(仮称) 藪川地区風力発電事業
環境影響評価方法書
補足説明資料

令和 5 年 8 月

株式会社グリーンパワーインベストメント

風力部会 補足説明資料 目次

図 4 取水堰堤と水の濁りの調査地点 W3、W4 の位置関係

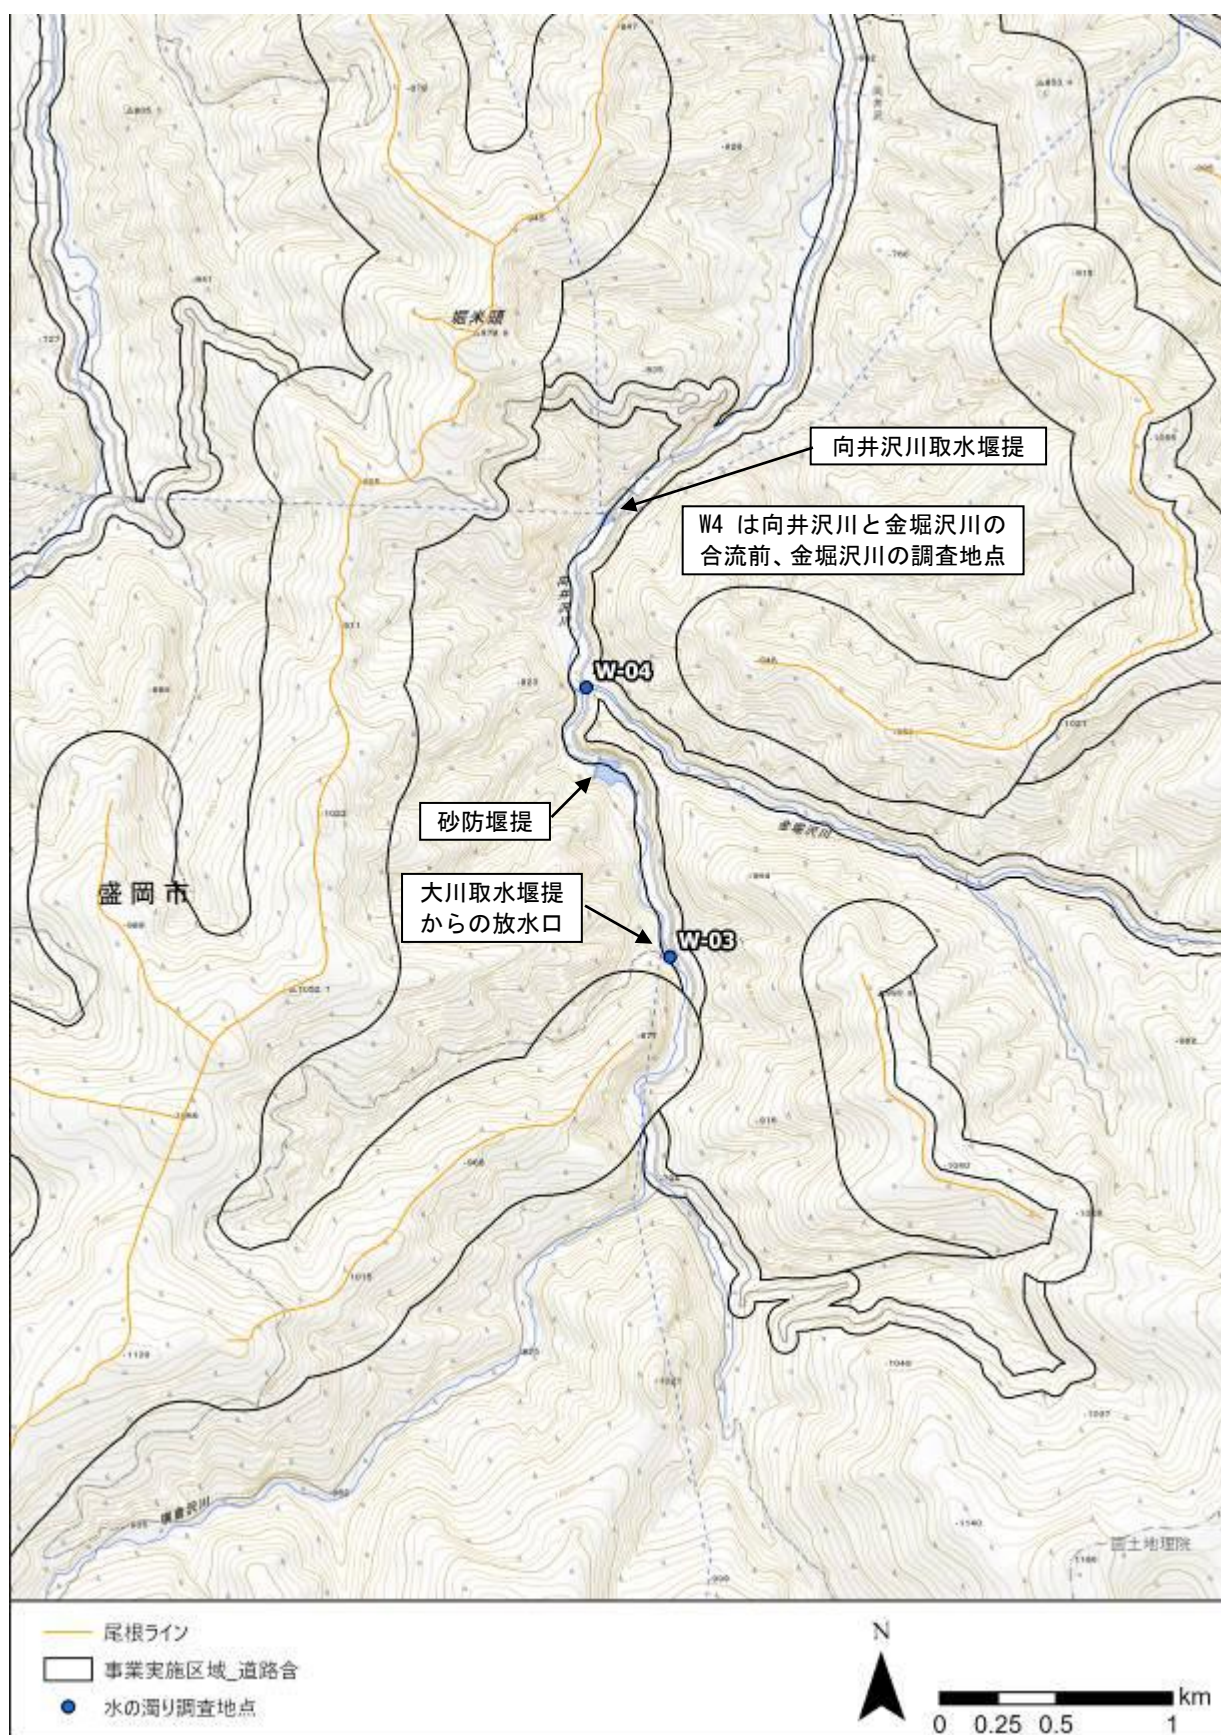
- ①国土地理院の地図によれば、岩洞ダムの右岸側から出た導水路が軽松沢川および向井沢川中流でそれぞれ2つに分岐し、軽松沢川、猫足又沢川および丹藤川へと流れる導水路があるようです。地図上ではこの導水路付近に小さな堰かダムによる水面も確認できます。これらの導水管や堰の機能や目的を教えてください。
- ②これらの小さな堰と水質調査地点 W3, W4 との位置関係がわかるように地図上でお示し下さい。

- ② 取水堰堤と水の濁りの調査地点 W3、W4 の位置関係は、図4に示すとおりです。

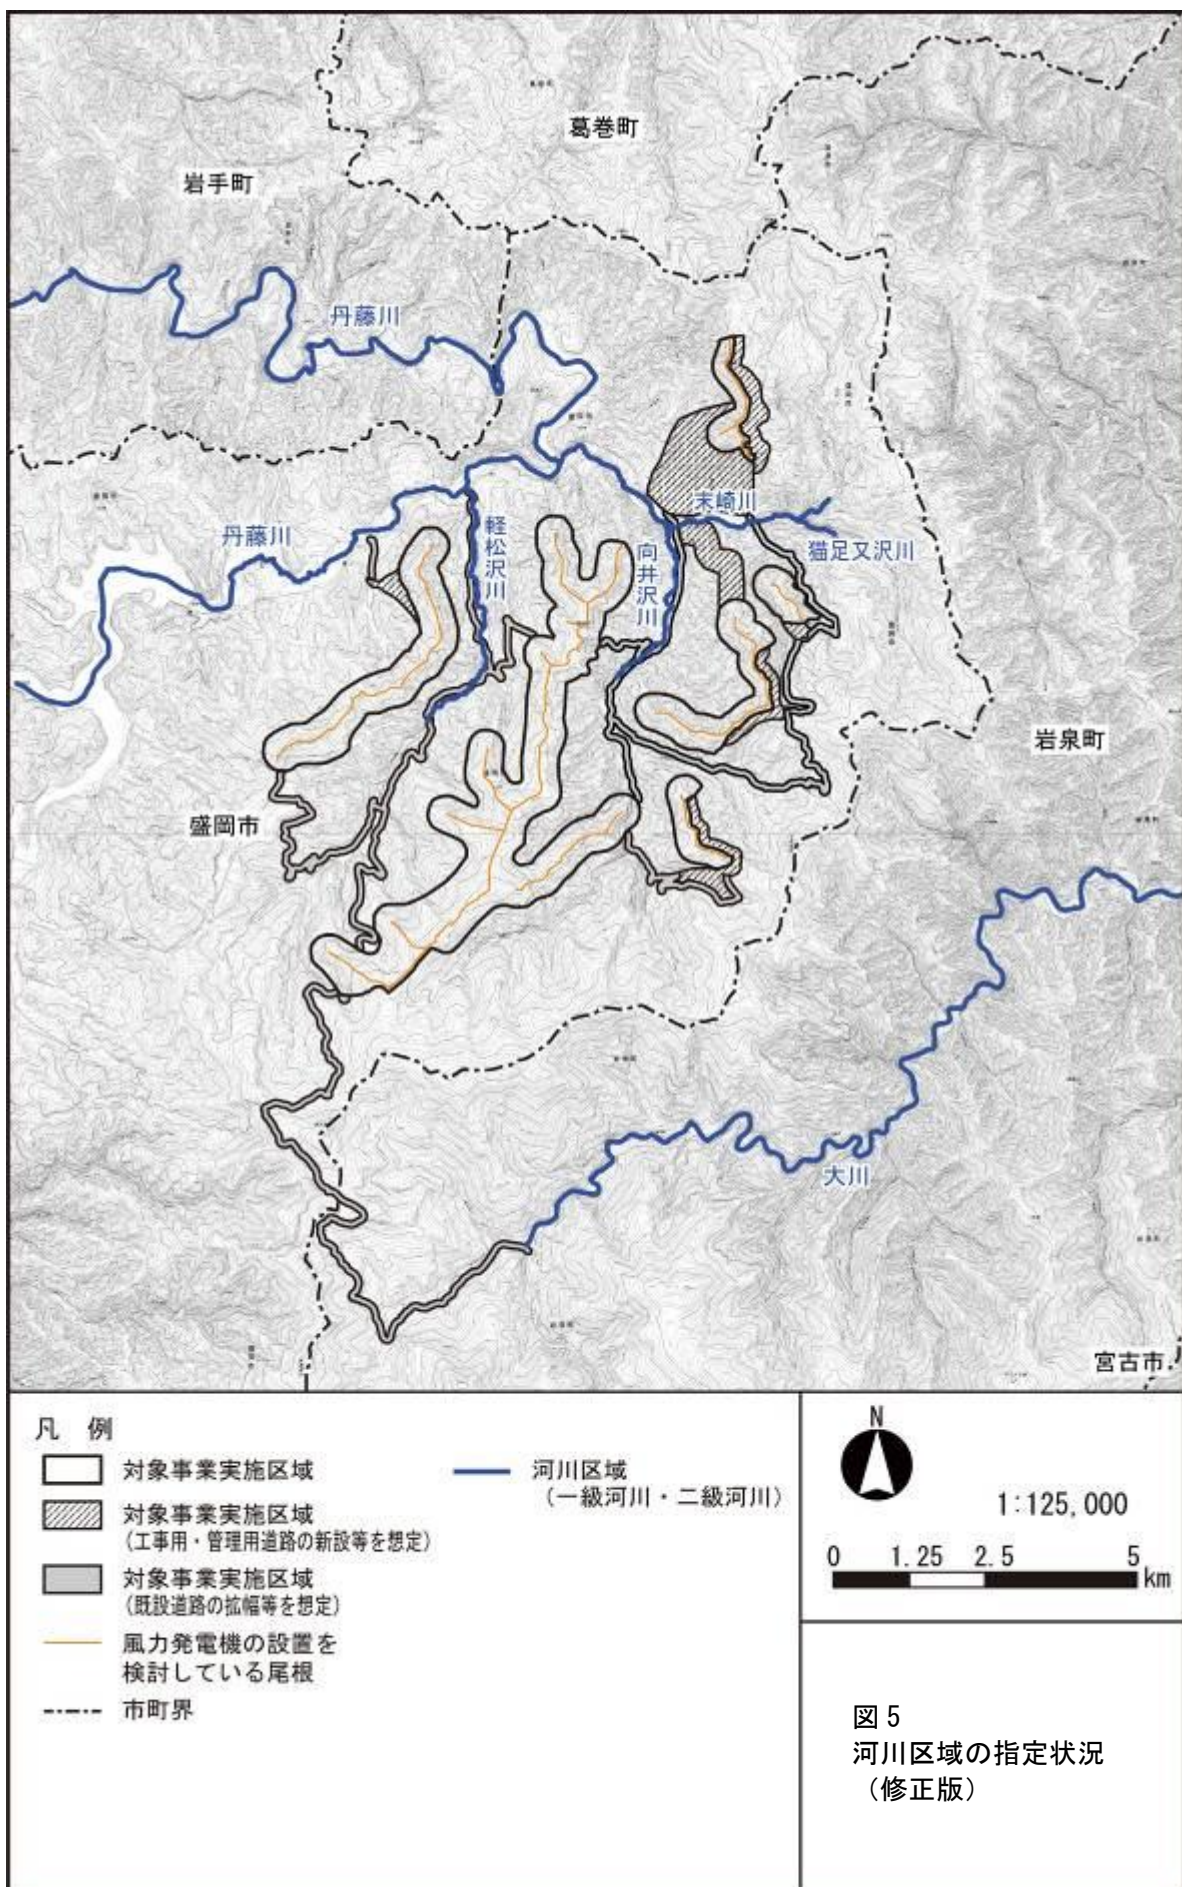
「図 3. 1-16 湖沼・河川図」と「図 3. 2-20 河川区域の指定状況」では一級河川、二級河川で図示された部分が異なっていませんか（例えば末崎川）。また、道路の新設、拡幅想定区域と河川が近接しているようですので、道路工事に伴う河川への土砂流入の防止にも十分な配慮をお願いします。

末崎川、向井沢川、軽松沢川及び丹藤川のうち岩洞ダム堤体より上流部が表示されておりました。正しい図面は図 5 に示すとおりであり、準備書において修正します。

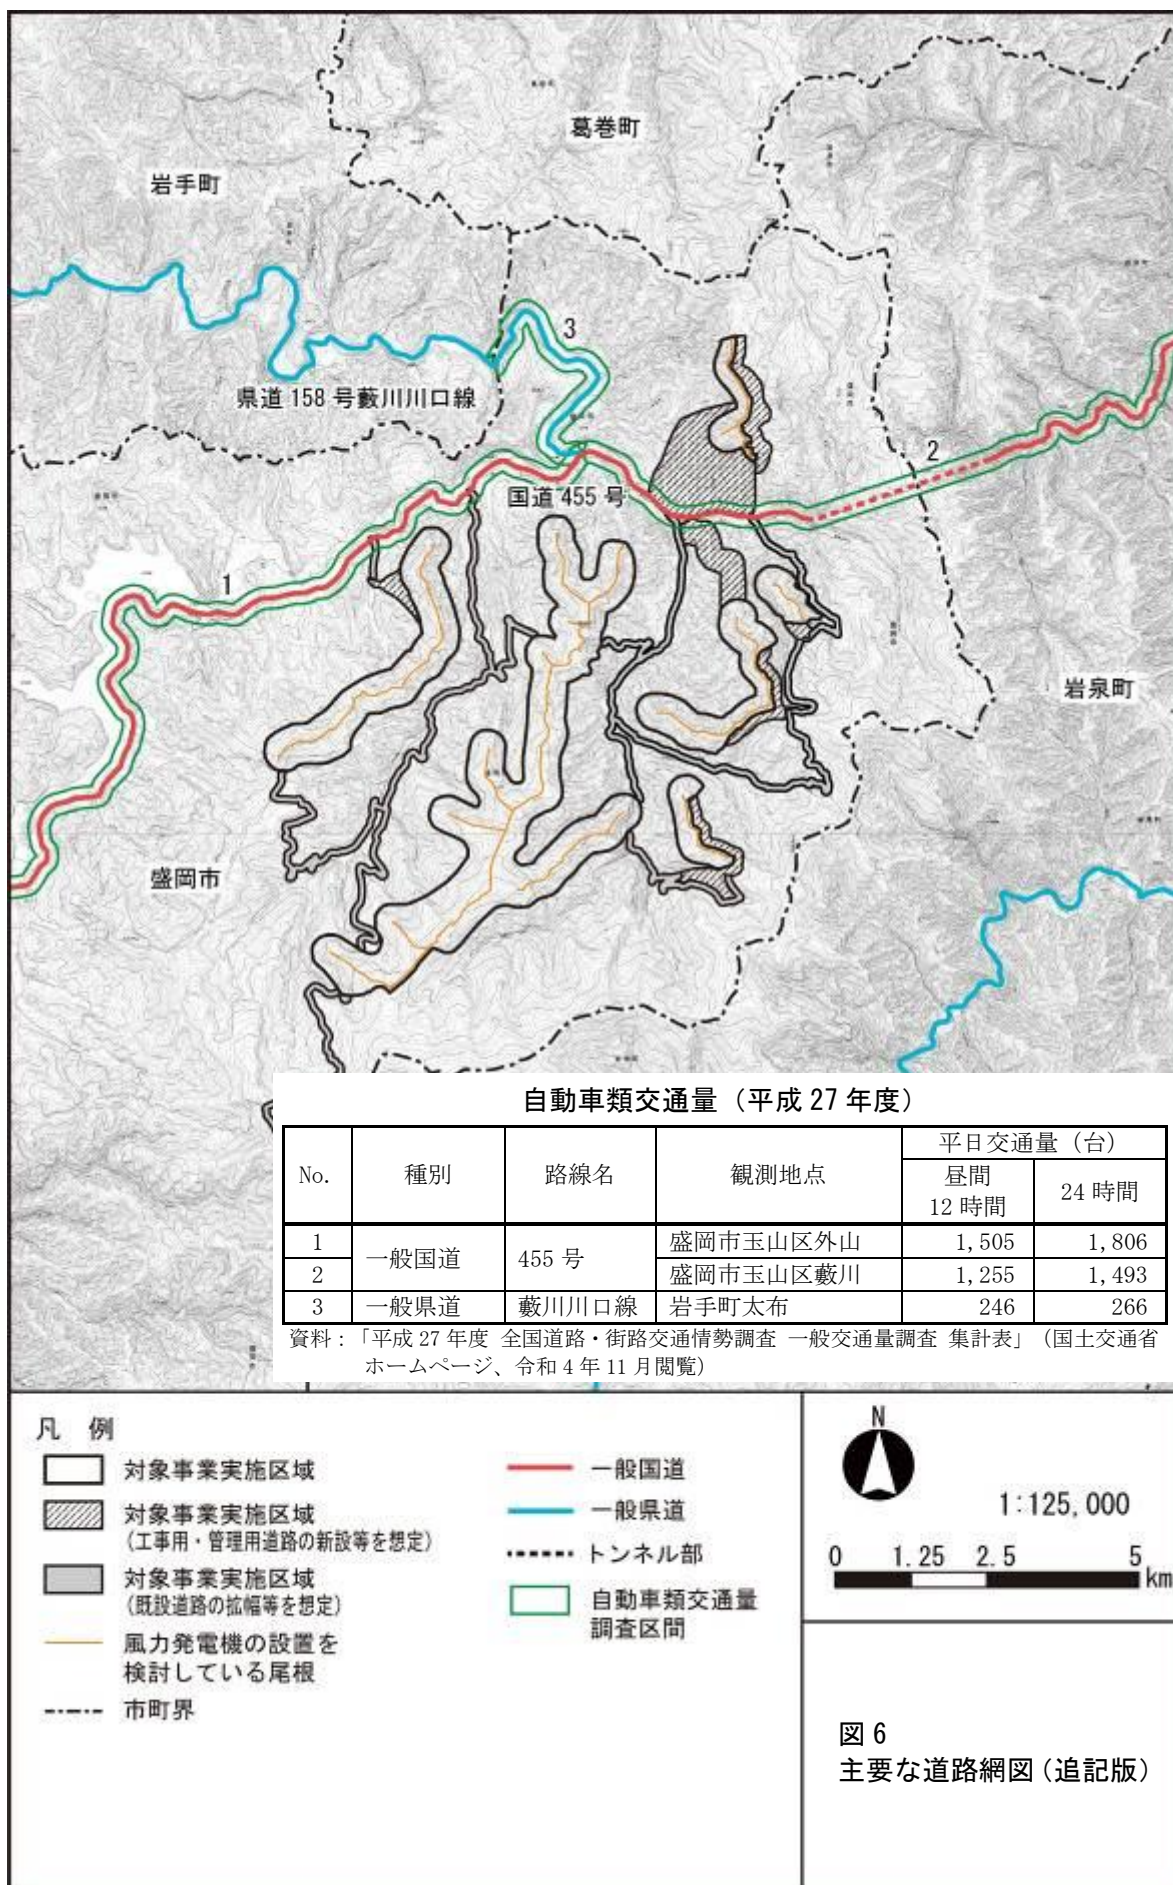
表 3.2-11 に記載されている交通量を測定しているリンクは図のどの区間でしょうか。

方法書表 3.2-11 の交通量を測定している区間は図 6 に示すとおりです。

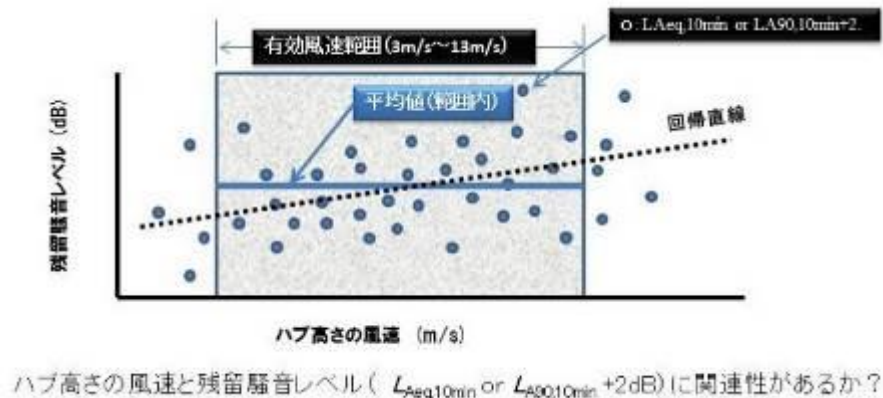
表 6.2-2(4)の【現地調査】で、残留騒音レベルを把握すると記載されていますが、その測定評価量が不明です。明記して下さい。

なお、残留騒音は、必ず『 $LA_{90} + 2dB$ 』で把握して下さい。さらに、残留騒音はその地域性や季節性などで変化するため、準備書では、下の図を参考に、調査地点ごとの残留騒音とハブ高さ相当の風速との関係性も整理してもらいたいと考えます。

残留騒音は「 $LA_{90}+2dB$ 」で把握し、準備書において明記します。また、例示頂いた整理図を参考に、準備書において風車騒音寄与値と現況の残留騒音算定値及び指針値との関係を整理します。

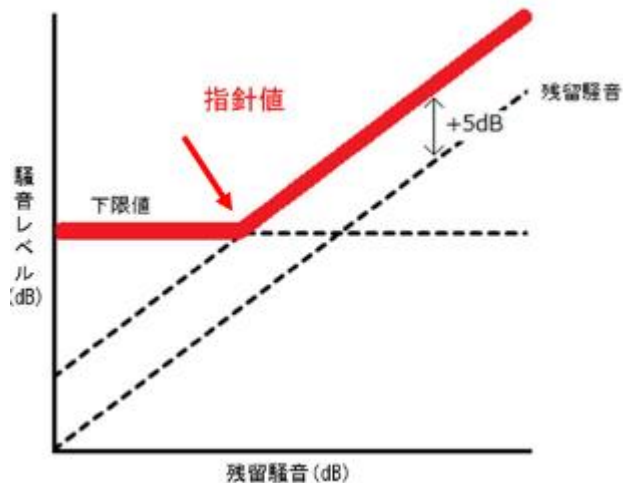
表 6.2-2(5)の「9. 評価の手法」にて、施設の稼働に伴う騒音評価について、「風力発電施設から発生する騒音に関する指針」に示される指針値との対応を検討する際は、下図のように整理するなど、住民にも分かり易い評価と説明に努めて下さい。

例示頂いた整理図を参考に、準備書において指針値と予測結果の関係を整理します。

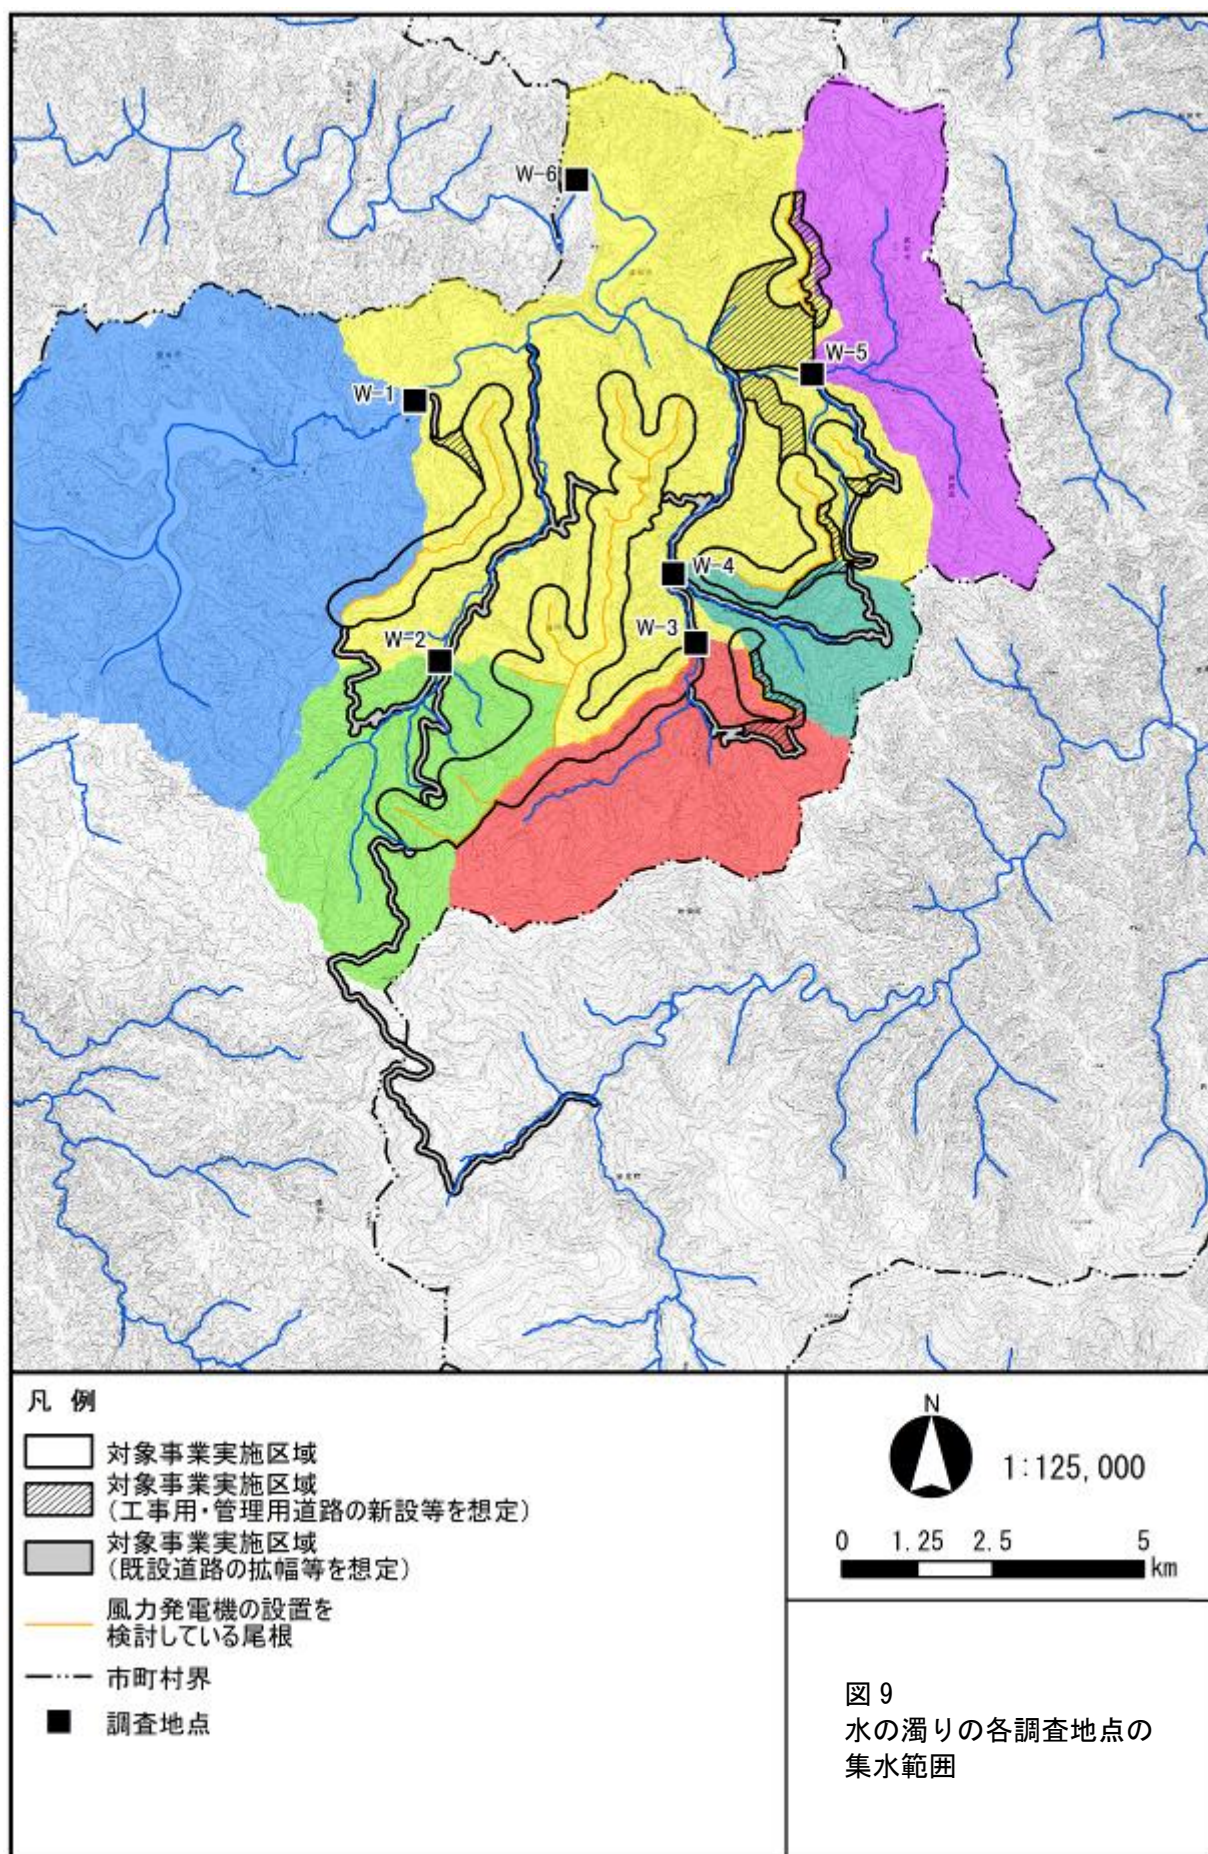
水質調査点が6点設定され、河川ごとに集水域が示されていますが、各調査点の集水域を示してください。また、この図は河川と対象事業実施区域、調査点の関係性が非常に見にくいと思います。もう少し見やすくできないでしょうか？ 河川が複雑に入り組んで流れている割に調査点が少ないようにも感じます。特に対象事業実施区域となっている南部の搬入路からの排水の影響があると考えられる水系には調査点が設定されていないのではないのでしょうか？

各調査地点の集水域は、図9に示すとおりです。
